ENQUETE PUBLIQUE
CONCERNANT LE PROJET D'EXTENSION
DU CIMETIERE LA TOMBELLE
A SAINT-QUENTIN (02)

du lundi 7 avril 2025 14H00 au vendredi 16 mai 2025 17H00
(soit une période de 40 jours consécutifs)

1ère partie : RAPPORT

de la commissaire enquêtrice

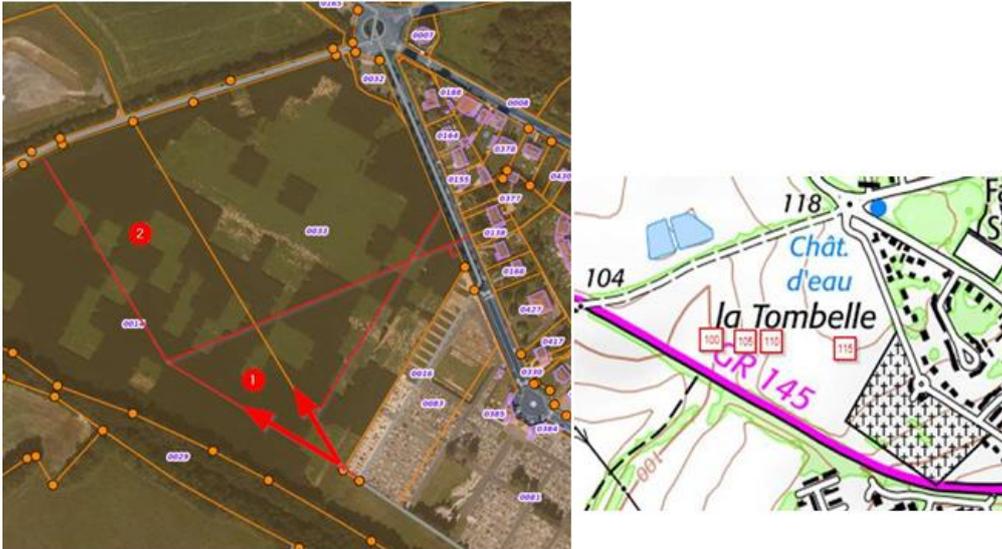
Donc tôt ou tard il va bien falloir résoudre cette anomalie géométrique. Je doute que l'agriculteur vous (nous) fasse cadeau de ces 11270 m², les années passant les m² seront de plus en plus cher (ce qui est rare est cher) : vue ci-dessous

C'est pourquoi je souhaite ré-itérer la proposition faite en séance et l'illustrer puisque personne ne semblait en avoir compris la portée. Je vous propose de reconsidérer l'angle du mur tout en conservant la surface de la parcelle à savoir construire le mur perpendiculairement à la route au coin des parcelles 138 et 161 ; ainsi vous obtiendrez un triangle de surface 12930 m² toujours dans la parcelle 33

Ce n'est pas non plus dénué de sens pour l'agriculteur qui cultiverait un rectangle, car pour lui aussi labourer & cultiver des triangles c'est sans doute pas optimum (en Gasoil et question demi-tour...) Concernant l'aménagement intérieur des allées du cimetière : – soit vous continuez les diagonales et vous vous retrouvez à devoir créer des bouts d'allées ridicules en partie basse – soit vous commencez à les redresser en les mettant parallèles à la route, ce qui au vu et courbes de niveau de la parcelle peut aussi avoir un intérêt (2 vues ci-dessous

Réponse : Le projet d'extension va permettre la création de 1 154 caveaux et 329 cavurnes ainsi que la continuité des allées existantes. Les tranches d'aménagement ultérieures devront intégrer l'aménagement de zone d'espaces verts en partie centrale, il n'y aura donc pas de terrain en triangle résiduel en cas d'extension jusqu'au rond-point.

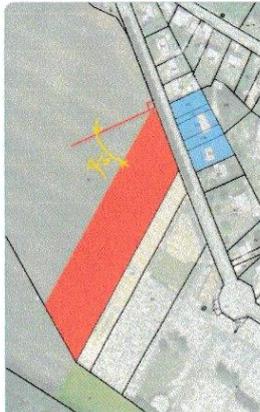
Nous souhaiterions le voir masqué coté rue par une haie qui permettrait de ne plus avoir un visuel direct sur 2,5m de haut de béton.

En effet il y a suffisamment de surface entre l'avenue et le mur pour réaliser ce type d'aménagement tout en conservant la possibilité d'une taille avec des machines et cela réduirait l'impact négatif sur la valorisation de nos biens.

Réponse : Suite à la réunion publique, la position de la clôture a été modifiée permettant d'obtenir une bande d'espaces verts plus conséquente côté domaine public. La clôture mesurera 2m de haut et sera légèrement déplacée afin d'avoir un espace plat en haut de talus pour pouvoir planter une haie arbustive composée de végétaux persistants en pied de clôture.

Les arbustes auront une hauteur entre 1m25 à 1m50 à la plantation, pour une hauteur qui atteindra les 2m à terme.

3) Dernier point

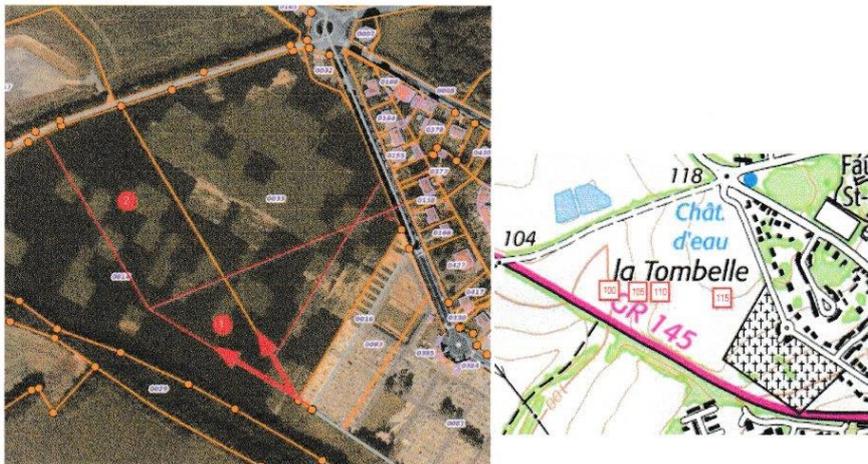
Je ne comprends pas bien pourquoi le cimetière s'arrêterait à la limite de la parcelle 33 dans sa partie basse, en séance on m'a répondu que c'était pour le demi tour du tracteur (or cela ne changerait rien à sa difficulté de demi tour actuel puisque la parcelle 0014 s'étend déjà sous le cimetière).. je pense que c'est plutôt pour ne pas aller morceler la parcelle 14 (plus facile)

Récupérer un bout de la parcelle 0014 sur le mur OUEST peut avoir du sens si on se projette sur la
